PETYCJA

w sprawie rozwiązań projektowych dla zadania „Budowa łącznika autostrady A4 ze Wschodnią Obwodnicą Wrocławia” w rejonie ul. Parkowej we wsi Wysoka

Załącznik nr 4 — Poglądowa wizualizacja alternatywnego korytarza przebiegu łącznika (wariant 4)

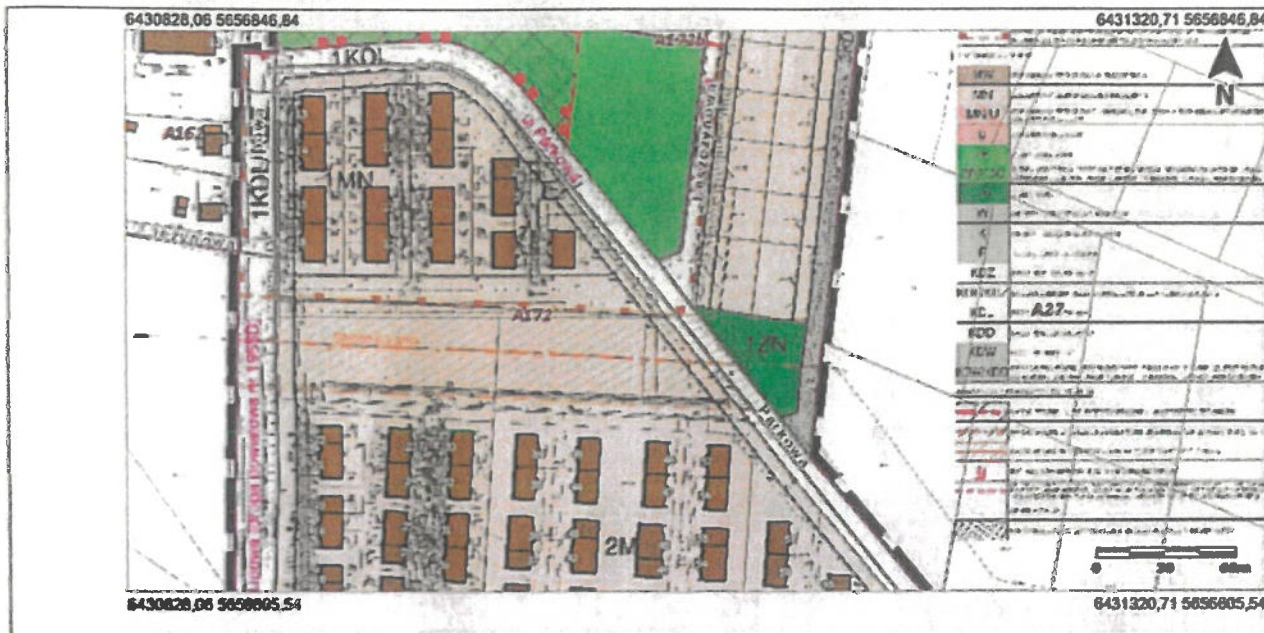
2. Aktualizację materiałów wyjściowych do projektowania oraz ponowną analizę wariantową przebiegu trasy z opracowaniem dodatkowego wariantu (wariantu 4), uwzględniającego rzeczywisty, aktualny stan zagospodarowania terenu. Na podkładach mapowych wykorzystanych w koncepcji nie została odwzorowana nowsza część osiedla przy ul. Parkowej — budynki oznaczone w serwisie geoportal.gov.pl numerami 46–67 (łącznie 22 budynki, m.in. na działce ewidencyjnej nr 52/86) — podczas gdy w rzeczywistości są to budynki istniejące i zamieszkałe, a projektowane rondo wraz ze zjazdami zlokalizowano w ich bezpośrednim sąsiedztwie. Rzeczywista odległość projektowanej infrastruktury od tej zabudowy jest istotnie mniejsza, niż wynika to z przedstawionych materiałów (orientacyjnie rzędu 100 m — do precyzyjnego ustalenia przez geodetę na mapie do celów projektowych). Wariant 4 powinien zakładać minimalizację oddziaływania inwestycji (w szczególności hałasu, wzrostu natężenia ruchu i pogorszenia warunków życia) na zabudowę mieszkaniową Wysokiej i Biestrzykowa, a wybór wariantu rekomendowanego do dalszych prac powinien zostać poprzedzony porównaniem wszystkich rozwiązań w oparciu o aktualne dane terenowe. Stan faktyczny w tym zakresie dokumentują Załączniki nr 2 i 3. Poglądową wizualizację postulowanego korytarza wariantu 4 — mającą charakter wyłącznie orientacyjny — zawiera Załącznik nr 4.

Opis: Załącznik przedstawia poglądową wizualizację alternatywnego korytarza przebiegu łącznika A4–WOW, opracowaną przez mieszkańców wyłącznie w celu zobrazowania postulatu możliwie równomiernego odsunięcia projektowanej trasy od zabudowy mieszkaniowej Wysokiej i Biestrzykowa. Przedstawiony przebieg ma charakter orientacyjny i nie uwzględnia szczegółowych uwarunkowań technicznych, środowiskowych ani własnościowych, które powinny zostać zweryfikowane przez projektanta na etapie analiz wariantowych. Rysunek nie stanowi propozycji technicznej ani projektu drogi.
